## INFRASTRUTTURE FERROVIARIE STRATEGICHE DEFINITE DALLA LEGGE OBIETTIVO N. 443/01

TRATTA A.V. /A.C. TERZO VALICO DEI GIOVI  
PROGETTO DEFINITIVO

**VAR0008 - Specifiche tecniche interoperabilità**

**FINESTRA VALLEMME**

### FA1E - Fabbricato Sicurezza Imbocco finestra Val Lemme

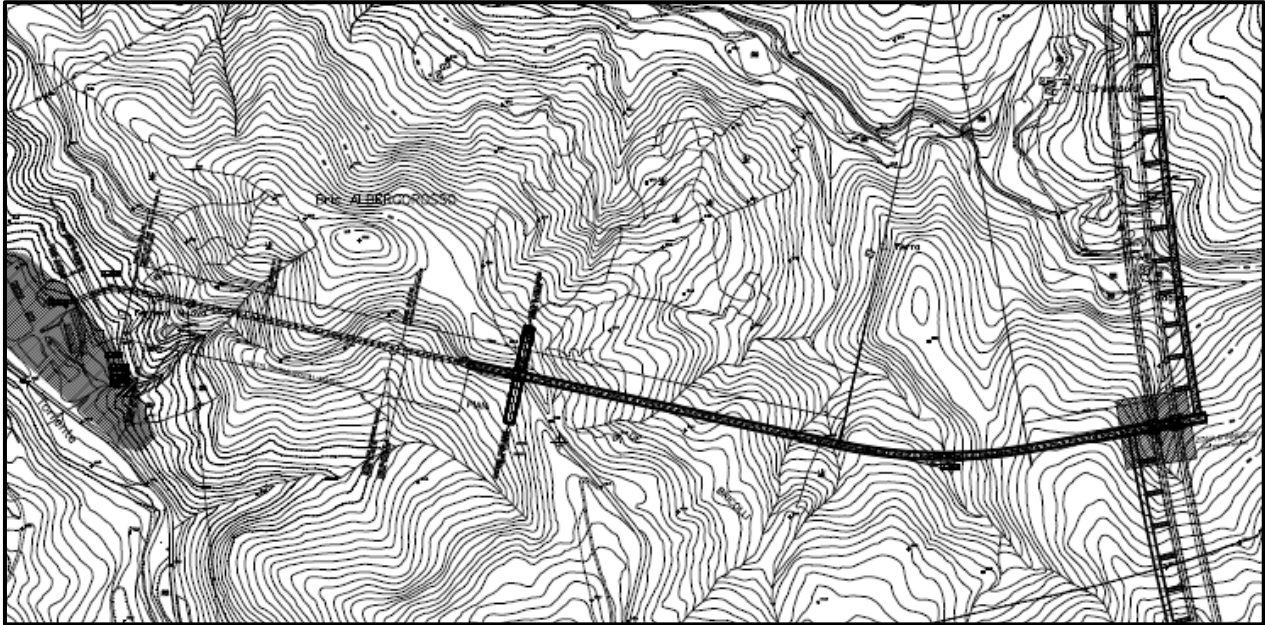
All'interno del Piazzale è previsto il Fabbricato FA1E suddiviso in locali tecnologici, si sviluppa su due livelli ed è di dimensioni in pianta di 7mx45m circa (per il piano terra) e 7mx30m al primo piano.

Il fabbricato FA1E, rispetto alla configurazione precedente, ha uniformato la dimensione del piano terra e del primo piano portandoli a circa 40mx7m. I locali presenti all'interno sono:

## 2.2 Descrizione PD di VAR008

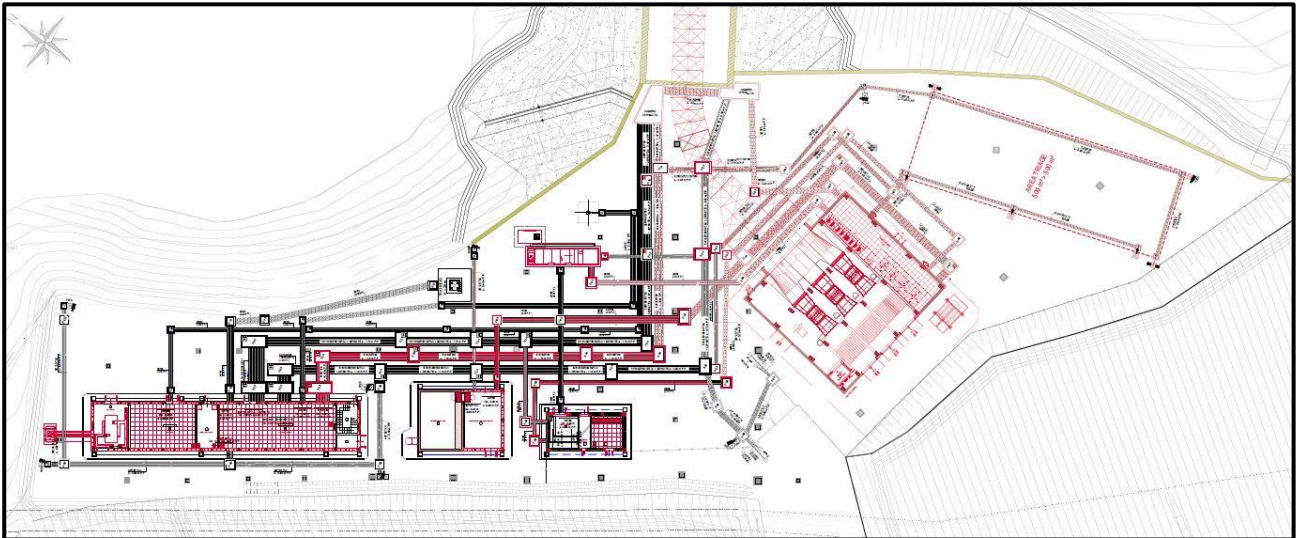
Nel piazzale esterno IN1C sono presenti cavidotti a servizio degli impianti tecnologici, compresi impianto di illuminazione (con torre faro), impianto di diffusione sonora, impianto antintrusione. Rispetto alla configurazione precedente il piazzale ha aumentato la sua estensione per permettere l'inserimento di un'area Triage di circa 500mq e una centrale di ventilazione.

### FAVV - Centrale di ventilazione

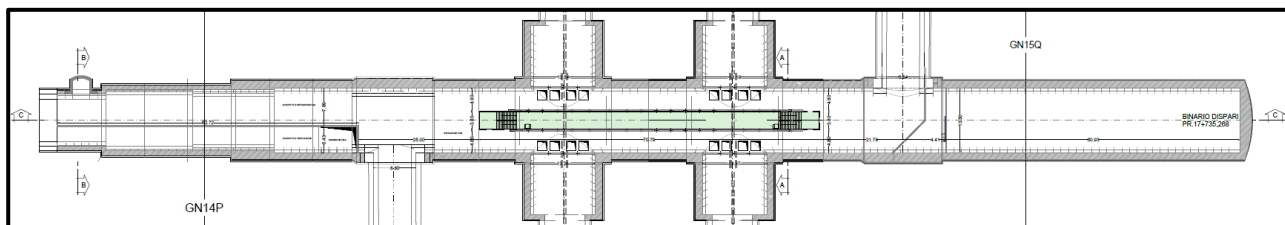
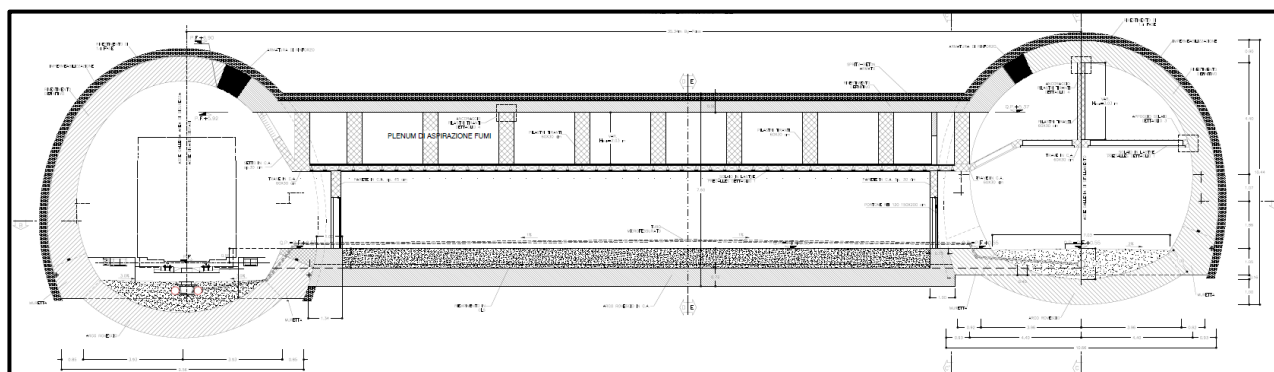
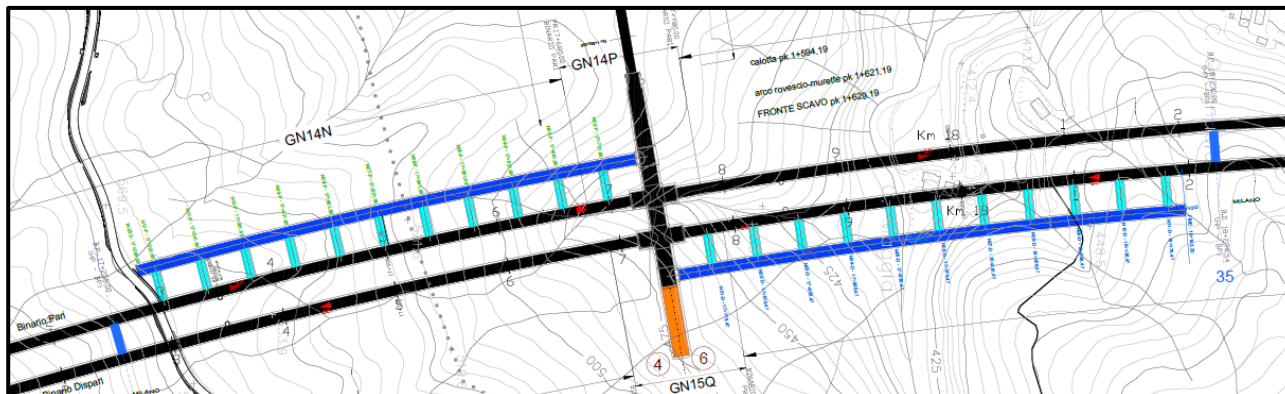
La centrale di ventilazione con cabina elettrica ha dimensioni di 21mx20m circa, altezza di 10m, ha sostituito la cabina elettrica FA93 (inglobata nella WBS FAVV)
